Dodatek č. 3
ke smlouvě o dílo č. 6219054381
Uzavřené dne 6. 12. 2019

I. Předmět plnění specifikovaný v Čl. 2 „Předmět a účel smlouvy“, akce „Celková rekonstrukce bytového domu Vlhká 179/22 v k.ú. Zábrdovice“ se mění (doplňuje) o jmenovité méněpráce a vícepráce:

Výše uvedené změny plnění jsou popsány ve změnových listech č. 17 až 32 a podrobně specifikovány položkovými rozpočty v příloze č. 1 tohoto dodatku.

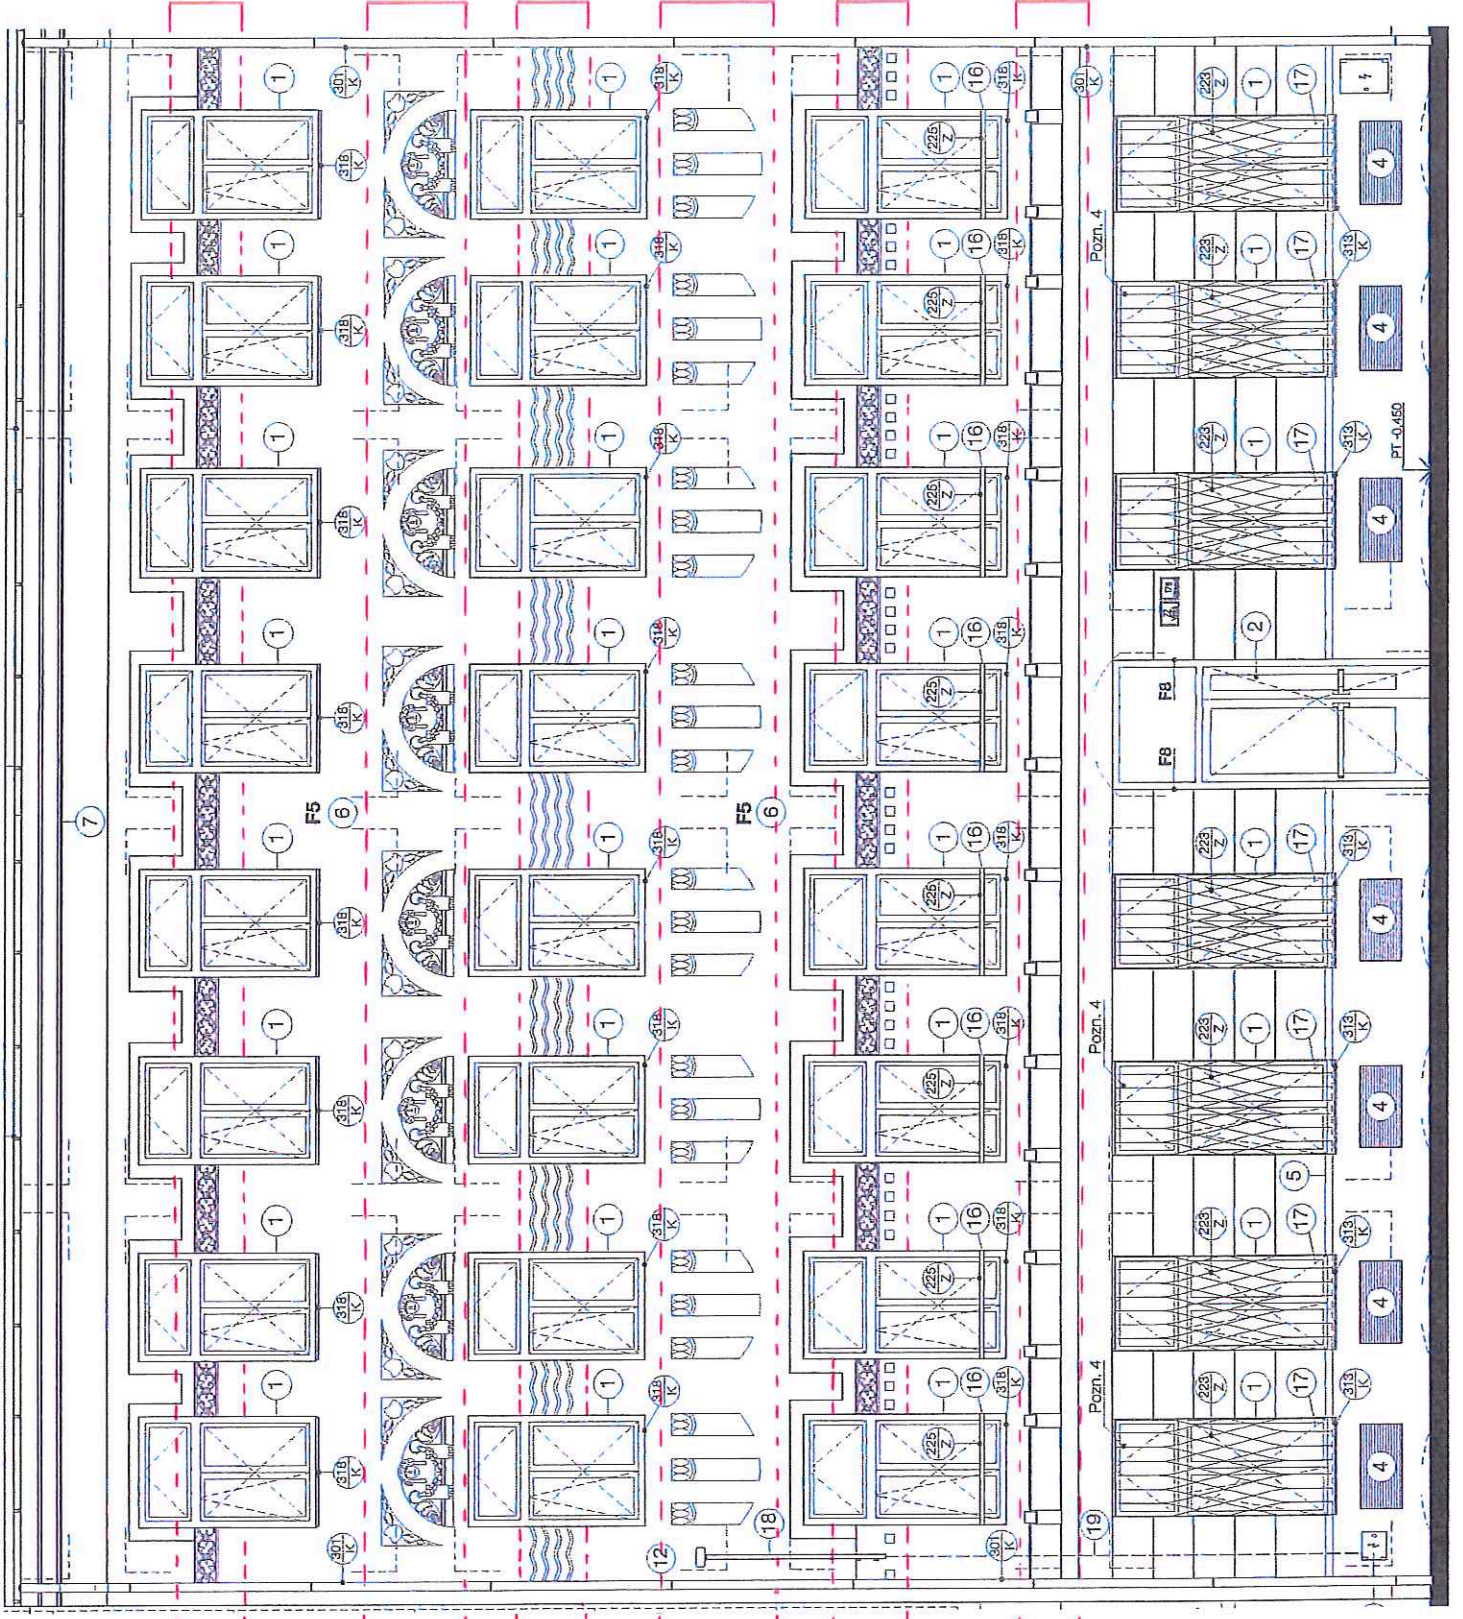
ZMĚNOVÝ LIST: Oprava uliční fasády		číslo ZL: ZL21
Název akce:	„Celková rekonstrukce bytového domu Vlhká 179/22 v k.ú. Zábrdovice“	
Registrační číslo projektu:	CZ.06.2.56/0.0/0.0/18_105/0012669	
Objednatel:	Statutární město Brno, Dominikánské nám 196/1, 602 00 Brno	
Zhotovitel:	WinningPS-stavební firma s.r.o., Křižíkova 2960/72, 612 00 Brno	
Změnový list vystavil:	[redacted]	
Datum:	17.11.2020	
<p>Tento změnový list popisuje uvažovanou změnu rozsahu díla a je podkladem pro sjednání změny díla formou Dodatku smlouvy o dílo, který podléhá schválení volenými orgány města Brna. Zhotovitel tyto práce provede v souladu s ustanovením smlouvy o dílo č.: 6219054381 dle odst. 4.4.4.</p> <p>Původní řešení dle smluvní dokumentace: Dle zadávací dokumentace stavby měly být okrasné prvky (štuky) vyspraveny z 50%.</p> <p>Nové řešení: Výroba a provedení nových replik okrasných prvků uliční fasády na základě zhotovitelem provedeného pasportu.</p> <p>Zdůvodnění změny: Zhotovitelem byl proveden pasport stávající fasády za účelem zjištění jejího skutečného stavu. Pasportem bylo zjištěno, že uliční fasáda vykazuje větší poškození, než se původně předpokládalo, a to u okrasných prvků, které budou muset být ve velké míře odstraněny a nahrazeny novými odlitky.</p> <p>Komentář ke změně: Jedná se o dodatečné stavební práce, jejichž potřeba vznikla v důsledku objektivně nepředvídatelných okolností a jsou nezbytné pro provedení původní zakázky z důvodu dokončení stavebních prací. Jedná se o stavební práce, které nemohou být technicky nebo ekonomicky odděleny od původní zakázky a zároveň celkový rozsah dodatečných stavebních prací nepřekročí 50 % ceny původní zakázky</p>

P.č.	Číslo položky	Název položky	MJ	Množství	Cena / MJ	Celkem
Díl: 62 Úpravy povrchů vnější						180 000,00
	R-01	Výroba forem a odlitků pro oblast 1	kpl	1,00000	35 000,00	35 000,00
	R-02	Výroba forem a odlitků pro oblast 2	kpl	1,00000	60 000,00	60 000,00
	R-03	Modelování nové fasády na místě - oblast 3	kpl	1,00000	20 000,00	20 000,00
	R-04	Modelování nové fasády na místě - oblast 4	kpl	1,00000	10 000,00	10 000,00
	R-05	Výroba forem a odlitků pro oblast 5	kpl	1,00000	30 000,00	30 000,00
	R-06	Modelování nové fasády na místě - oblast 6	kpl	1,00000	25 000,00	25 000,00

Czł. 1

Czł. 2

Czł. 3

Czł. 4

Czł. 5

Czł. 6
